Avis du SMDMCA,

**Personne publique associée sur le projet arrêté
du Plan local d'Urbanisme Intercommunal
valant Plan local de l'Habitat de la Communauté de
communes Causses et Vallée de la Dordogne**

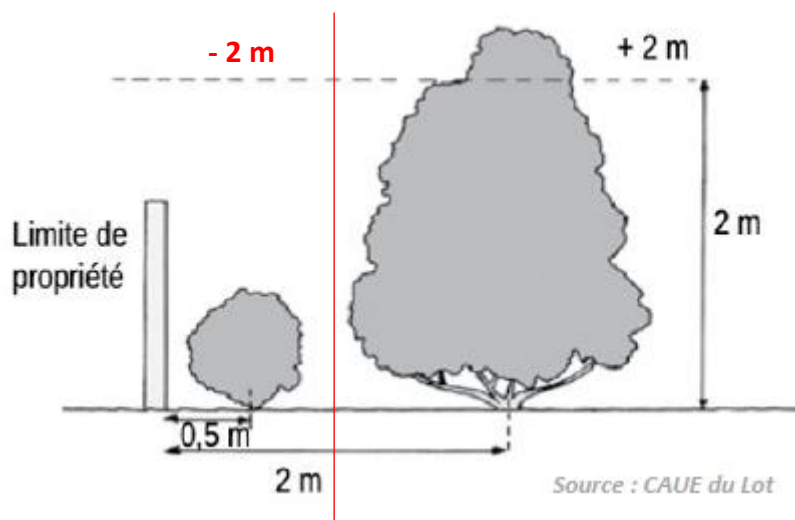
Dans ce contexte il est proposé de compléter ce paragraphe pour l'ensemble des zonages concernés en ajoutant qu'il faudra tenir compte du risque d'érosion et de la mobilité du cours d'eau dans l'implantation et les caractéristiques techniques de l'installation nouvelle.

Annexe - avis PluH - Proposition emplacement réservé commune de Tauriac

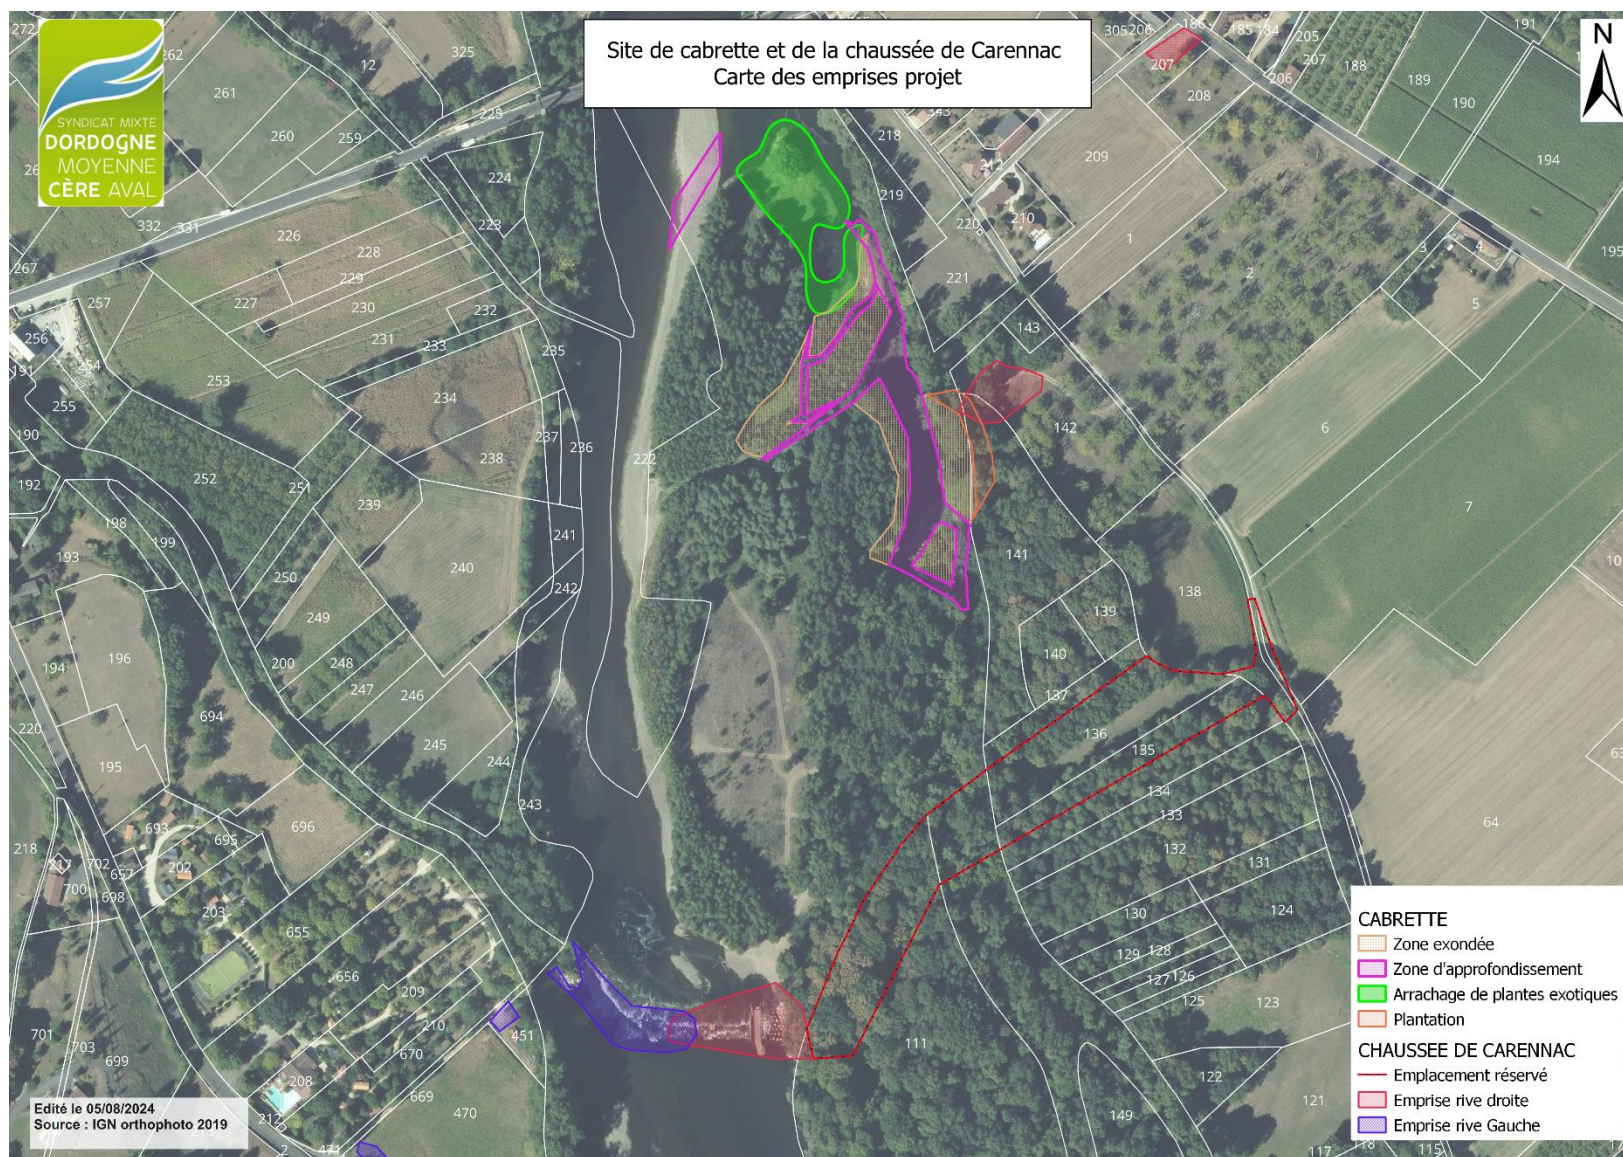
- **Commune de Tauriac :**
 - o Dans le cadre du projet de restauration du seuil de Carennac, il sera nécessaire de faciliter l'accès au seuil pour des opérations d'entretien de l'ouvrage (passe à poissons, passe à canoë). Dans ce contexte, il serait utile de délimiter un emplacement réservé sur une bande permettant l'accès depuis la route jusqu'au seuil sur les parcelles AH 138,136, 135 et 111. Cf. carte associée en annexe 1.
